日本原子力研究開発機構大洗研究所（南地区）の 核燃料物質使用変更許可申請等について

照射材料試験施設（MMF）及び第2照射材料試験施設（MMF-2）における
核燃料物質の取扱い終了

令和3年10月25日

国立研究開発法人日本原子力研究開発機構
大洗研究所 燃料材料開発部

図9 排気系統図

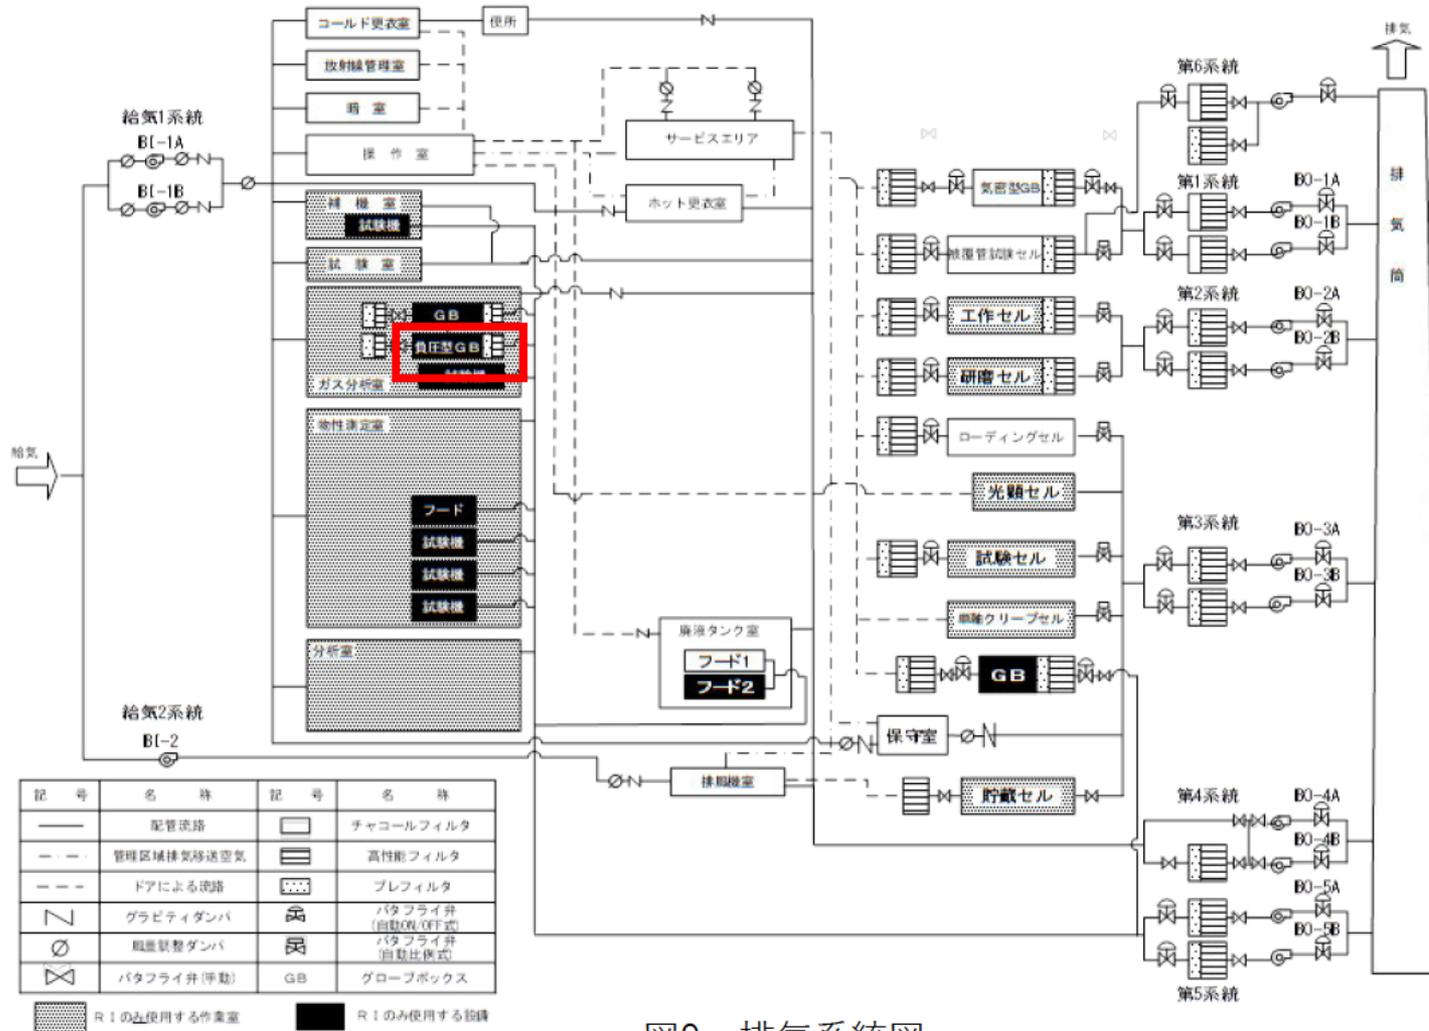
⑤本文 図9について、ガス分析室をRIのみ使用する作業室に変更する。

図10 放射線廃液系統図

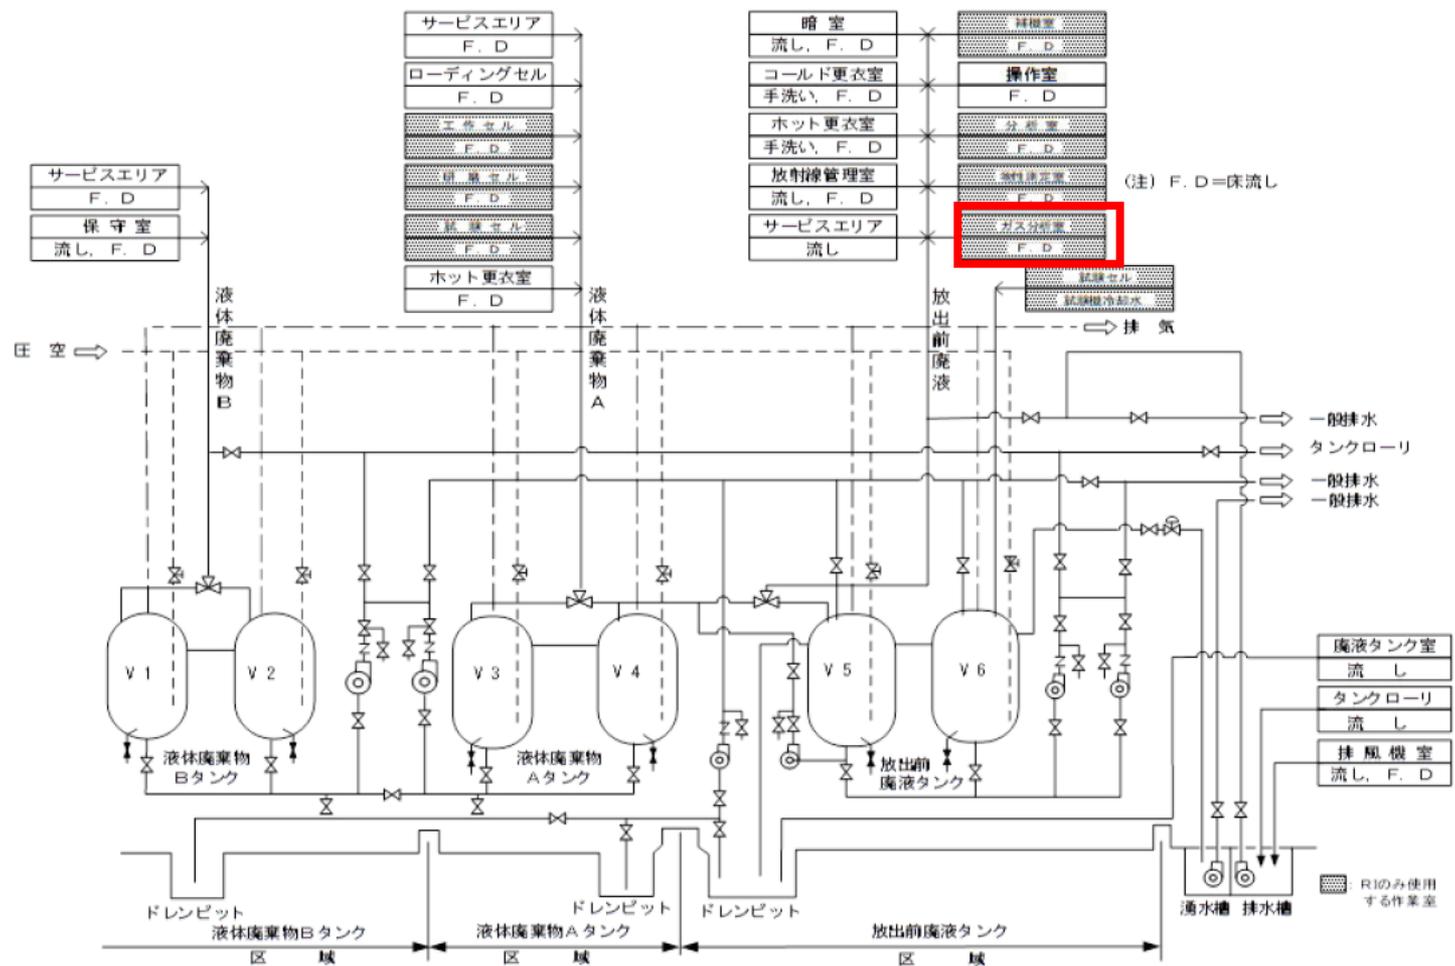
⑥本文 図10について、ガス分析室をRIのみ使用する作業室に変更する。

図1 試料の流れの概要

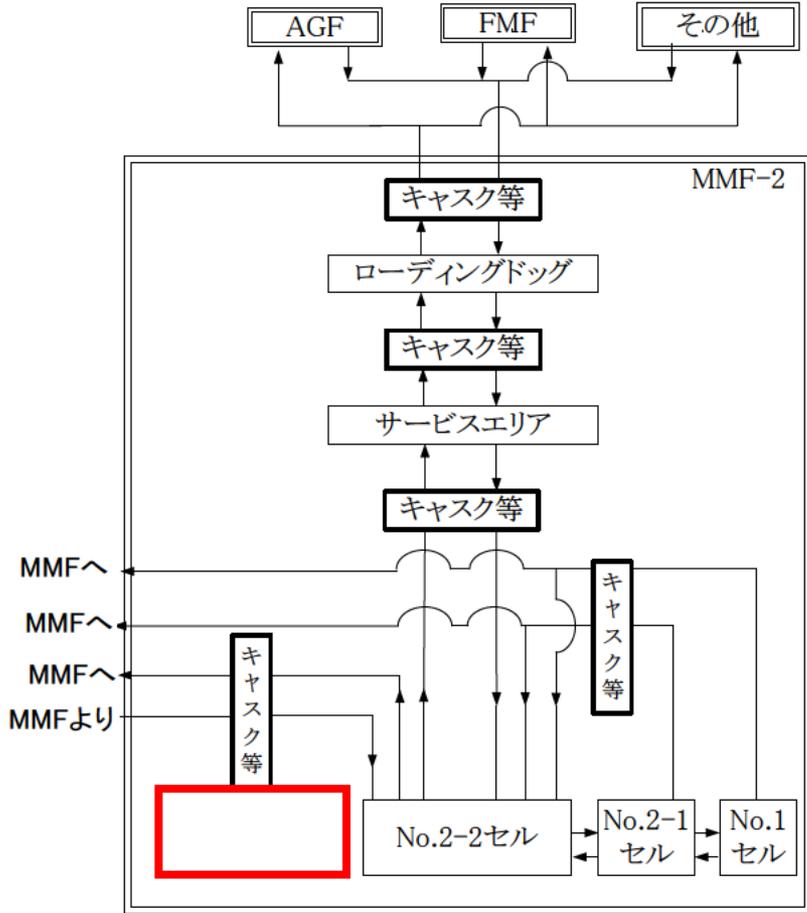
⑥本文 図1及び9について、使用が終了したセルに係る記載を削除する。
